2016 年 10 月 3 日
東洋計器株式会社

丸窓貫通形変流器COC－3形モデルチェンジと一部定格の生産中止のご案内

4. 製品比較写真

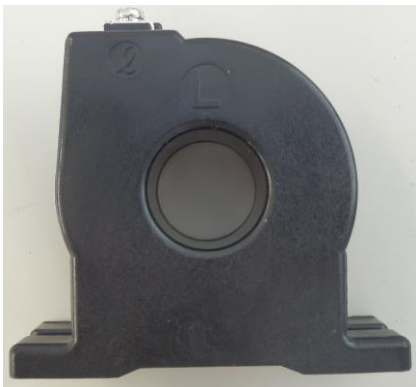
従来品	切替品	変更点
上面			端子カバーが付きます
側面 (K)			- 縦寸法が、82mmから87.5mmに変わります - 取り付け台高さが7mmから5mmに変わります
側面 (L)			
側面 (ラベル)			- COC-3からCOC-3Aに形式が変わります - Roラベルの識別がなくなります - 製造番号の表示位置が変わります
